**Objet :** BRUXELLES. Galeries Saint-Hubert.

Demande d'avis de principe portant sur la mise aux normes de l'accès PMR à la Galerie du Roi, depuis le péristyle du côté de la rue d'Arenberg

### Avis de principe de la CRMS

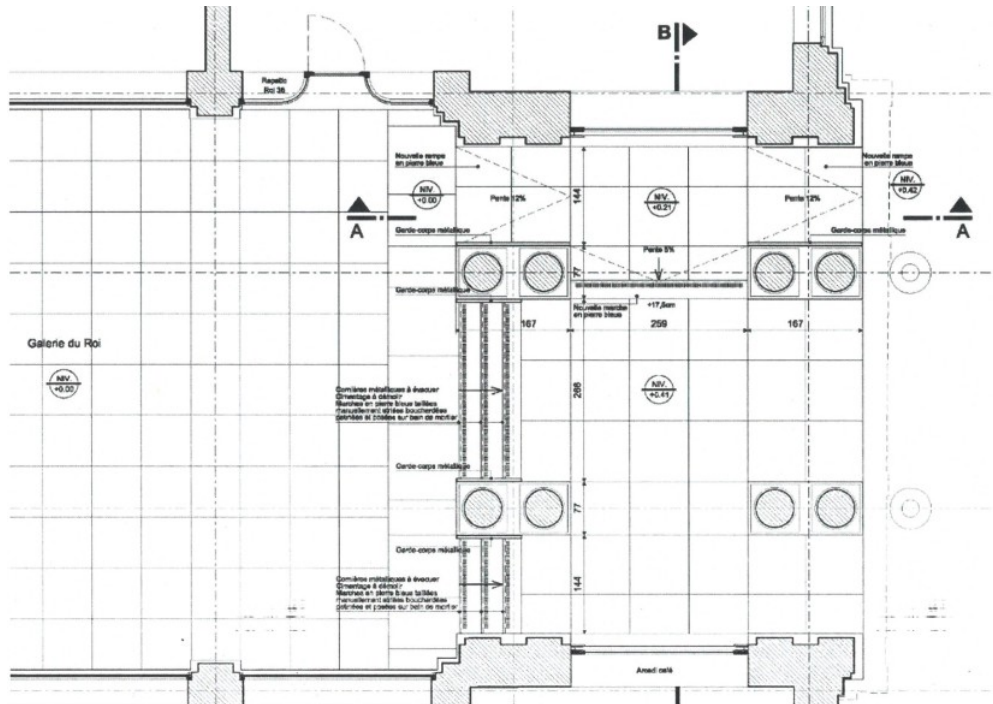
- Option 2 (dans le passage latéral gauche devant le commerce Galerie du Roi, 36 / Repetto) : une rampe définitive en pierre bleue massive intégrée dans le péristyle sur la travée latérale et présentant une pente de 12% sur 1m60 suivie d'un palier plat de 2m60 se poursuivant par une 2ème pente de 12% sur 1m60. Cette option permet une conformité au RRU en ce qui concerne la largeur de la rampe (140cm) ainsi qu'une intégration plus discrète des chasses roues et double rampe derrière les pilastres. Si elle améliore la situation actuelle de 12% (au lieu de 22%), elle n'est pour autant pas totalement conforme au RRU, le RRU permettant une rampe à 12% sur max 50 cm (il y a ici 1m60).

L'option retenue par le demandeur constitue une proposition bien étudiée et soignée et la CRMS est tout fait favorable aux souhaits de restauration des marches d'escalier et des vitrines. La CRMS ne peut cependant pas souscrire au dispositif PMR tel que proposé car elle le juge très lourd au point de vue des démolitions pour une formule qui ne rencontre pas les normes du RRU (pente trop importante). Cette option porterait en outre atteinte à la symétrie parfaite des galeries et du péristyle.

La CRMS recommande de poursuivre les études, et d'évaluer leur impact via des montages photos notamment sur les longues perspectives, pour trouver une solution qui conjugue un accès digne pour tous, le respect des normes y relatives et le respect du prestigieux cadre patrimonial des Galeries.

Elle recommande dans ce cadre d'examiner la piste d'un accès central sur la largeur complète de la travée centrale du péristyle (+/- 240 cm). Si cette option s'accompagne d'un choix de matériaux nobles dans la continuité de ceux des galeries (pierre de sol, ...) et de garde-corps intégrés à l'architecture des lieux (situés dans l'alignement des colonnes pour les rendre moins perceptibles) et d'une mise en œuvre soignée et de très haute qualité, elle pourrait offrir plusieurs avantages qu'il est intéressant de pouvoir évaluer :

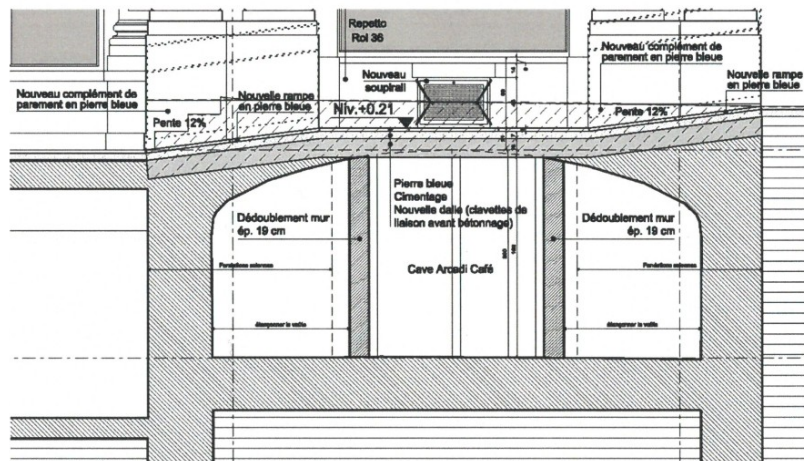
Cette option, retenue par le demandeur, implique des interventions lourdes au niveau du sol et caves :

- fermeture des niches latérales avec des maçonneries de 19 cm d'épaisseur.
- démolition de la voûte existante entre les 2 nouvelles maçonneries.
- mise en œuvre d'une nouvelle dalle en béton de 18 cm d'épaisseur correspondant à la zone de palier de repos. Cette nouvelle dalle viendra porter sur les 2 nouvelles maçonneries.
- pour les deux parties en pente, pose de clavettes de liaison avant bétonnage afin d'assurer la stabilité des parties de la voûte qui sont maintenues.
- sur les nouvelles dalles en béton, une chape de 7 cm sera coulée. Elle est destinée à recevoir le nouveau revêtement en dalles de pierre bleue de 3 cm d'épaisseur.

La recherche d'un jeu de pentes qui s'étendrait à fois sous le péristyle et au bas des marches permettrait sans doute de limiter l'impact structurel.
